Verslag huishoudelijke elektrische installatie op laagspanning en zeer lage spanning

Referentie: **013-20261027-03**	Datum controle: **27/10/2026**
Keurder: **013**

Eigenaar:	**Onbekend**	EAN-code:	**541448820068615916**
Adres installatie:	**Kapellestraat 83, 8760 - Tielt**	Nummer teller(s):	**1sag1200265591**
		Distributienetbeheerder installatie:	**Fluvius**

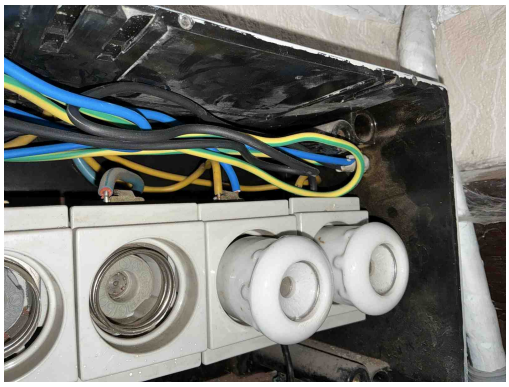
B17 - De voedingsspanning is niet op elk bord vermeld (Boek 1: 3.1.3.3).

B02 - Het elektrisch verdeelbord is onvoldoende bereikbaar (Boek 1: 5.3.5.1).
Opmerking: Oa verdeelbord hangt te hoog

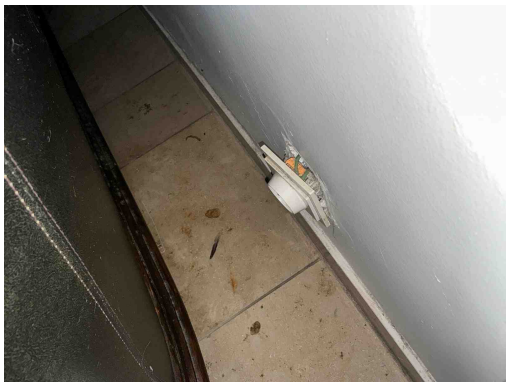
I01 - De waarde van de isolatieweerstand per kring dient tenminste 0,50 Mohm (1000 x Utest) te zijn (Boek 1: 6.4.5.1).
Opmerking: Oa kring 1

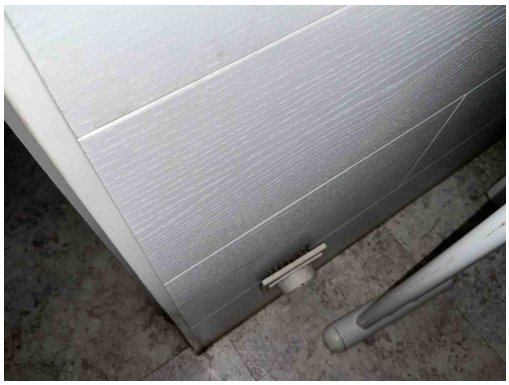
T10 - Bepaalde contactdozen en/of schakelaars zijn niet degelijk bevestigd (Boek 1: 1.4.1.3).
Opmerking: Oa living, badkamer

T02 - Gevaar voor rechtstreekse aanraking: genaakbare delen onder spanning (Boek 1: 4.2.2).
Opmerking: Oa living, kelder, berging ...

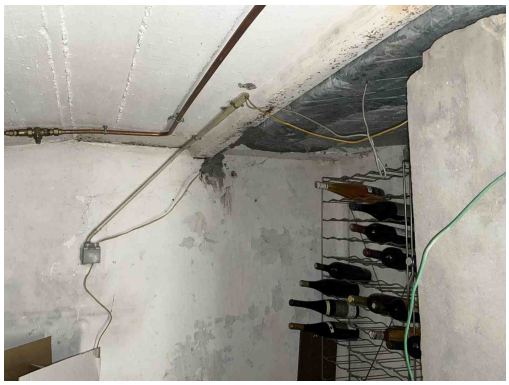
T10 - Bepaalde contactdozen en/of schakelaars zijn niet degelijk bevestigd (Boek 1: 1.4.1.3).
Opmerking: Oa living, badkamer

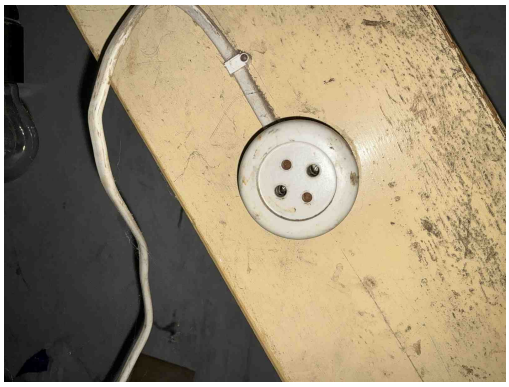
T02 - Gevaar voor rechtstreekse aanraking: genaakbare delen onder spanning (Boek 1: 4.2.2).
Opmerking: Oa living, kelder, berging ...

C21 - Het gebruik van geleiders van het type VOB, zonder bijkomende afscherming is niet toegestaan (Boek 1: 5.2.9.6).
Opmerking: Oa kelder

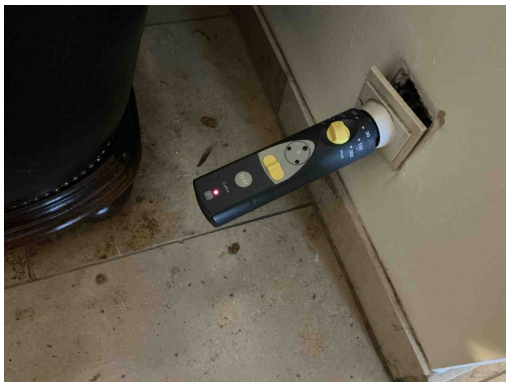
A20 - Er bevindt zich een contactdoos zonder beschermingsgeleider in de elektrische installatie. Deze is niet geplaatst achter een differentieelstroombeschermingsinrichting met grote (max. 30mA) of zeer grote (max. 10mA)gevoeligheid. (Boek 1: 8.2.1.b)
Opmerking: Oa living, kelder, berging

T13 - Opbouwcontactdozen en/of -schakelaars zonder achterplaatje mogen niet rechtstreeks op een brandbare ondergrond bevestigd worden (Boek 1: 4.3.3.5).
Opmerking: Oa kelder, berging, slaapkamer

T11 - De contactdozen waarvan de toegekende stroomsterkte maximaal 16A en de toegekende spanning maximaal 250V bedraagt en niet bedoeld zijn voor de voeding van een of meerdere verbruikstoestellen voor een specifiek doel en niet geplaatst zijn in of op schakel- en verdeelborden, beschikken niet of IPXX-D (incl. gemeenschappelijke delen residentieel geheel) (Boek 1: 4.2.2.3/5.3.5.2).
Opmerking: Oa kelder, berging, werkplaats...

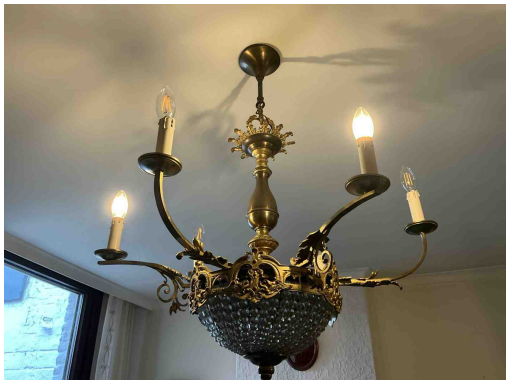
A16 - Er is geen continuïteit van de beschermingsgeleider van de contactdoos (Boek 1: 5.4.3.4).
Opmerking: Oa living, keuken, badkamer...

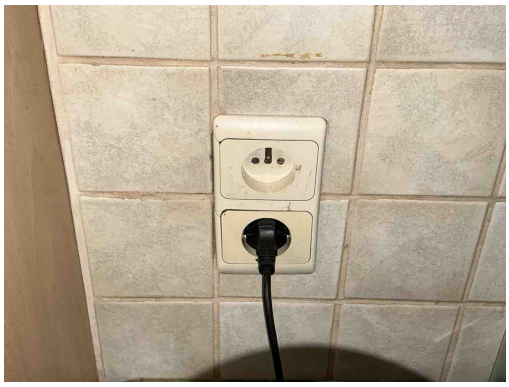
T24 - Het gebruik van elektrische machines of toestellen van klasse 0 en 0I is verboden. (Boek 1, Onderafdeling 4.2.4.3)
Opmerking: Oa luster living

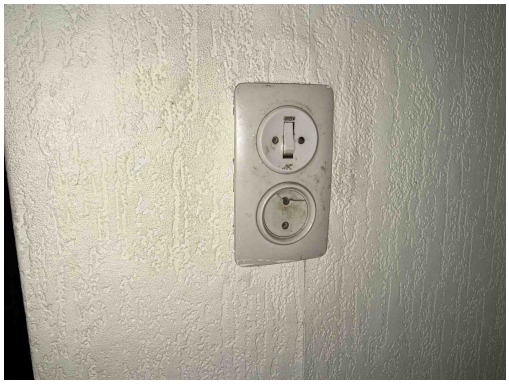
T09 - Bepaalde contactdozen en/of schakelaars zijn beschadigd (Boek 1: 1.4.1.3).
Opmerking: Oa keuken, nachthal, slaapkamer...

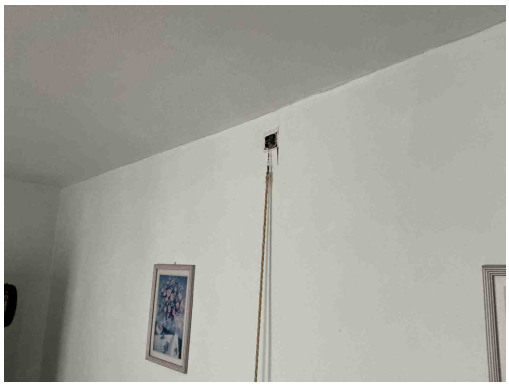
T09 - Bepaalde contactdozen en/of schakelaars zijn beschadigd (Boek 1: 1.4.1.3).
Opmerking: Oa keuken, nachthal, slaapkamer...

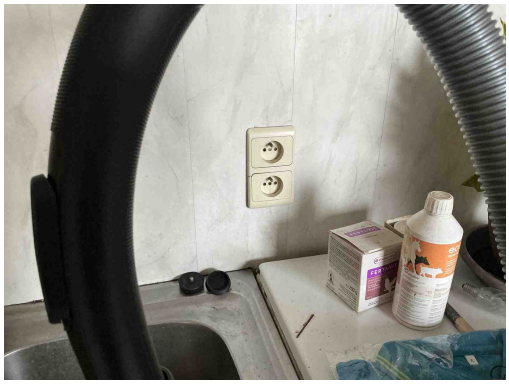
T09 - Bepaalde contactdozen en/of schakelaars zijn beschadigd (Boek 1: 1.4.1.3).
Opmerking: Oa keuken, nachthal, slaapkamer...

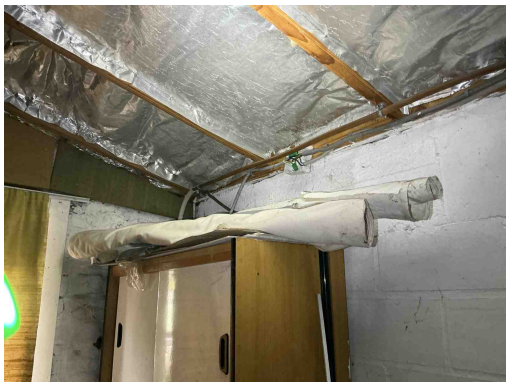
T09 - Bepaalde contactdozen en/of schakelaars zijn beschadigd (Boek 1: 1.4.1.3).
Opmerking: Oa keuken, nachthal, slaapkamer...

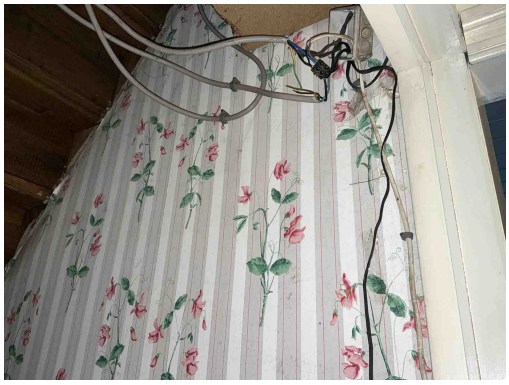
C30 - De deksels van de aftakdoos/aftakdozen ontbreken (Boek 1: 4.2.2.1, 5.2.6.1).
Opmerking: Oa kelder, wasplaats

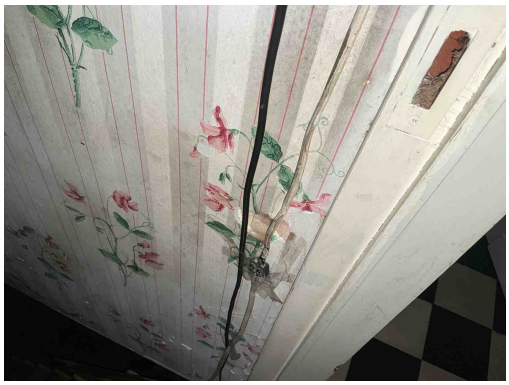
C13 - Onvoldoende bevestiging van de leiding(en) (Boek 1: 5.2.9.5).
Opmerking: Oa kelder, berging, zolder

C35 - Er zijn doorverbindingen gemaakt met lusterklemmen; er kon niet aangetoond worden dat deze klemmen geschikt zijn voor de aanwezige spanning, stroom en draadsectie en dat ze “CE” zijn (Boek 1: 1.4.2.1.).
Opmerking: Oa kelder, zolder ...

C27 - Het gebruik van geleiders van het type VTLmB (côte-à-côte) is niet toegestaan (Boek 1: 1.4.2.1).
Opmerking: Oa kelder, berging, zolder ...

C26 - De verbindingen zijn niet gebeurd in borden, in aftakdozen, aan de klemmen van contactdozen, schakelaars of in de verlichtingstoestellen (Boek 1: 5.2.6.1).
Opmerking: Oa kelder, berging, wasplaats...

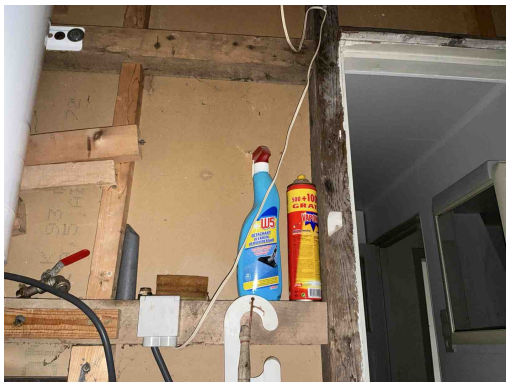
C13 - Onvoldoende bevestiging van de leiding(en) (Boek 1: 5.2.9.5).
Opmerking: Oa kelder, berging, zolder

C35 - Er zijn doorverbindingen gemaakt met lusterklemmen; er kon niet aangetoond worden dat deze klemmen geschikt zijn voor de aanwezige spanning, stroom en draadsectie en dat ze “CE” zijn (Boek 1: 1.4.2.1.).
Opmerking: Oa kelder, zolder ...

C38 - Het gebruikte kabeltype (snoerkabel) voldoet niet aan de specificaties die van toepassing zijn op voedingsleidingen voor vaste installatie (Boek 1: 1.4.2.1, 5.2.6.2).
Opmerking: Oa kelder, berging...

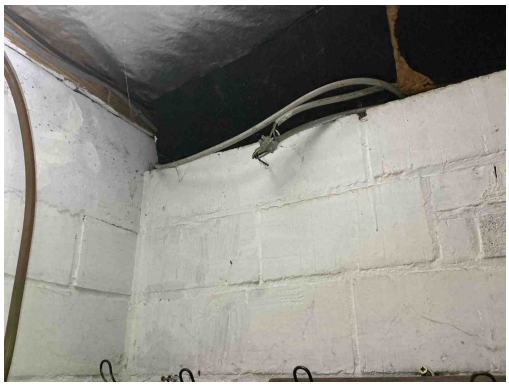
C27 - Het gebruik van geleiders van het type VTLmB (côte-à-côte) is niet toegestaan (Boek 1: 1.4.2.1).
Opmerking: Oa kelder, berging, zolder ...

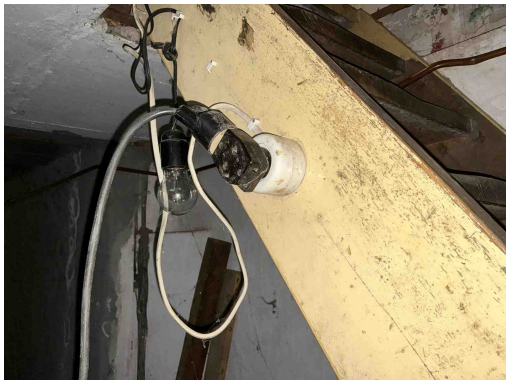
C26 - De verbindingen zijn niet gebeurd in borden, in aftakdozen, aan de klemmen van contactdozen, schakelaars of in de verlichtingstoestellen (Boek 1: 5.2.6.1).
Opmerking: Oa kelder, berging, wasplaats...

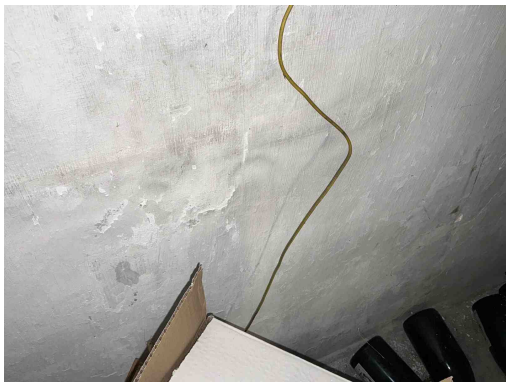
T13 - Opbouwcontactdozen en/of -schakelaars zonder achterplaatje mogen niet rechtstreeks op een brandbare ondergrond bevestigd worden (Boek 1: 4.3.3.5).
Opmerking: Oa kelder, berging, slaapkamer

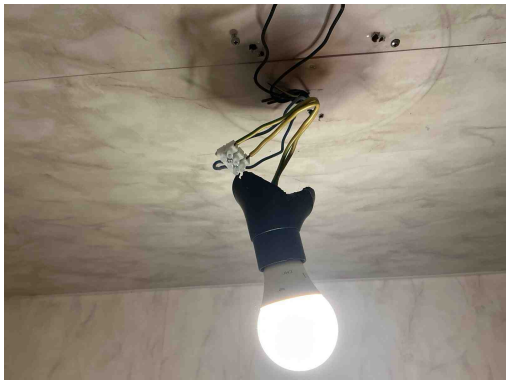
Mechanisch niet beschermde beschermingsgeleiders moeten een minimale sectie hebben van 4mm.
Opmerking: Oa kelder

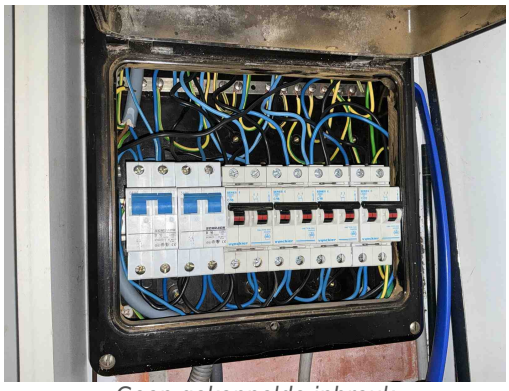
B06 - Het elektrisch verdeelbord heeft niet de minimale beschermingsgraad IPXX-B in een gewone ruimte (Boek 1: 4.2.2.3).
